Avis de l'autorité environnementale sur le projet de réaménagement du quartier des Marjoberts à Cergy (Val-d'Oise)

AVIS

Illustration 2: Plan de phasage (source : étude d'impact ; annotations (violet) : DRIEE)

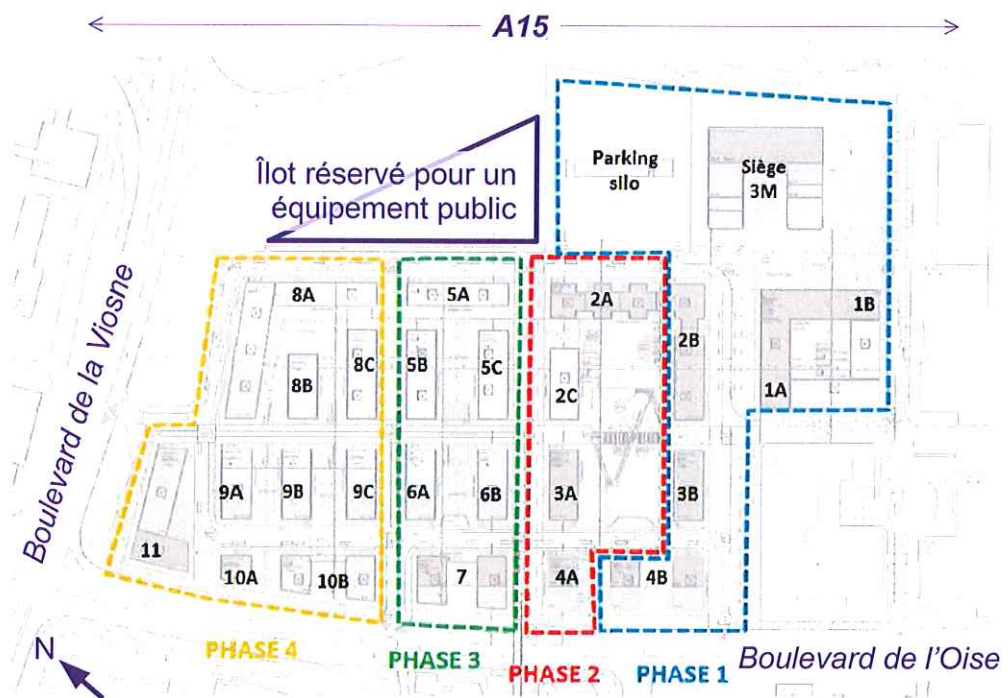
L'autorité environnementale souligne que les emprises de la crèche et de la résidence senior mériteraient d'être localisées sur une carte dans la mesure où il s'agit d'établissements accueillant des populations sensibles.

Le projet sera réalisé en plusieurs phases (cf. Illustration 2). La tour 3M actuelle restera occupée pendant la première phase de travaux, qui comprendra la construction du nouveau siège de la société et la réalisation de plusieurs bâtiments résidentiels. Une fois le nouveau siège construit, la tour 3M sera démolie. Le reste de l'opération sera alors réalisée d'est en ouest. Les échéances de ces différentes phases ne sont pas précisées.
